DIRECCIÓN REGIONAL DE PANAMÁ OESTE
SECCIÓN DE SEGURIDAD HÍDRICA

INFORME TÉCNICO No. DRPO-SSH-065-2024.

NOMBRE DEL PROYECTO:	RESERVORIOS DE AGUA LA FAUSTINA.
PROMOTOR:	ESTRADA COMPANY, S. A.
REPRESENTANTE LEGAL:	ITZELA IBETH GUEVARA VILLAMONTE DE ESTRADA C. I. P. 2-89-1666
UBICACIÓN:	Corregimiento de Nueva Gorgona, distrito de Chame, provincia de Panamá Oeste.
FECHA DE INSPECCIÓN:	16 de mayo de 2024.
FECHA DE ELABORACIÓN DEL INFORME:	23 de mayo de 2024.
PARTICIPANTES EN LA INSPECCIÓN:	<ul style="list-style-type: none">Mgtr. Miguel A. Ríos D.: Jefe de la Sección de Seguridad Hídrica (MiAMBIENTE – Panamá Oeste).Mgtr. Hilario Rodríguez: Técnico de la Sección de Evaluación de Impacto Ambiental (MiAMBIENTE – Panamá Oeste).Lcdo. Jean C. Peñaloza: Jefe de la Sección de Evaluación de Impacto Ambiental (MiAMBIENTE – Panamá Oeste).Lcda. Itzia Stanziola: Consultora.Ing. Omar Estrada: Por la promotora.

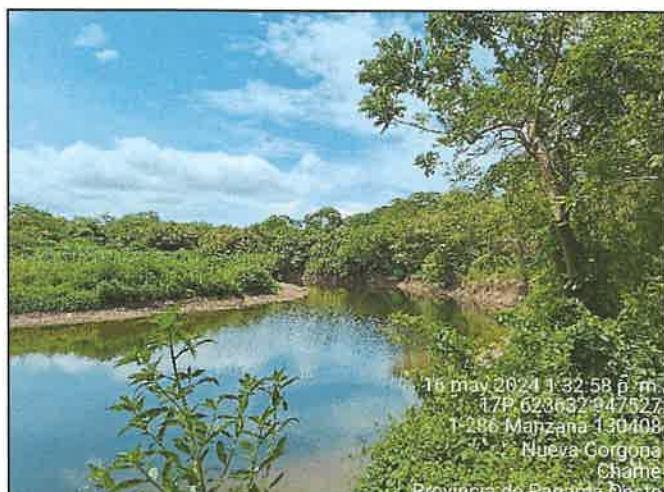
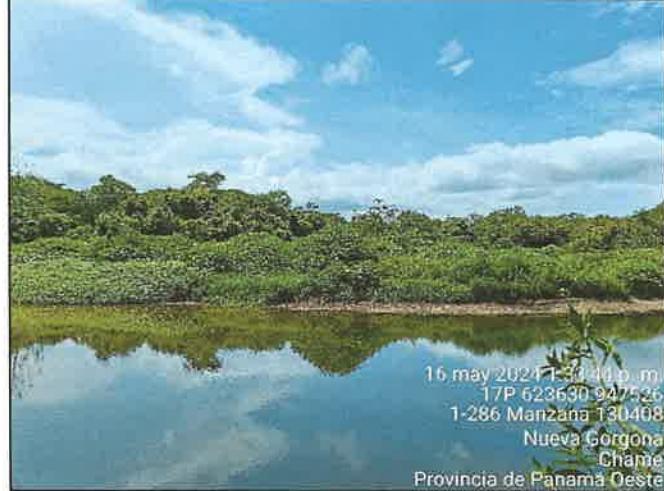
INFORMACIÓN DE LA INSPECCIÓN		
PROYECTO	RESERVORIOS DE AGUA LA FAUSTINA.	
Hallazgo No. 1 De OBSERVACIÓN	Fecha:	16 de mayo de 2024.
Descripción del Hallazgo:	Evidencia fotográfica:	
<p>En el lugar inspeccionado se evidenció una fuente hídrica superficial denominada Río Chame, río principal de la cuenca 138 (ríos entre El Antón y El Caimito), ancho promedio de cauce de cuarenta y cinco metros (45.0 m).</p> <p>Al momento de la inspección la fuente hídrica mantiene su bosque de galería, caudal constante y coloración clara.</p>	 <p>16 may 2024 1:39:52 p. m. 17P 623446 947470 Chame Provincia de Panamá Oeste</p>	
	<p>Imagen No. 1</p>  <p>16 may 2024 1:32:58 p. m. 17P 623632 947527 1-286 Manzana 130408 Nueva Gorgona Chame Provincia de Panamá Oeste</p>	
	<p>Imagen No. 2</p>  <p>16 may 2024 1:37:40 p. m. 17P 623630 947526 1-286 Manzana 130408 Nueva Gorgona Chame Provincia de Panamá Oeste</p>	
	<p>Imagen No. 3</p> <p>Imagen No. 1, 2 y 3. Cauce del río Chame, objeto de estudio. Fuente: Inspección realizada el 16 de mayo de 2024.</p>

Imagen No. 5, 6 y 7. Restos de las estructuras de material pétreo extraído del cauce, represa 1, 2 y 3. **Fuente:** Inspección realizada el 16 de mayo de 2024.

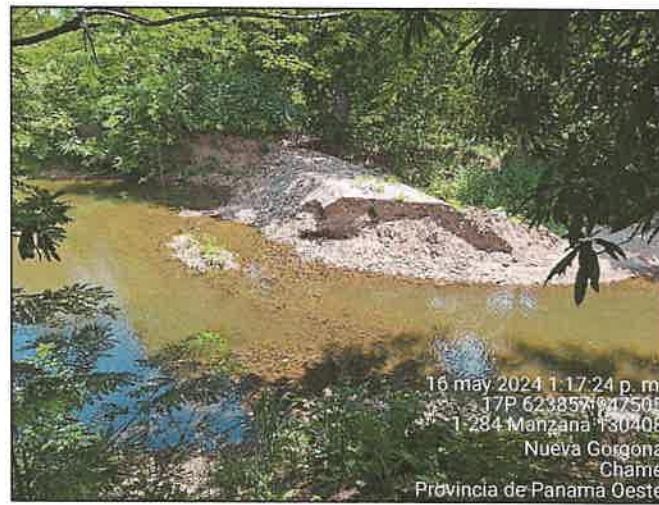
Importante señalar que en los tres (3) puntos donde se pretenden realizar las represas se evidenció restos de las estructuras de material pétreo extraído del cauce, las cuales no han sido removidas en su totalidad.
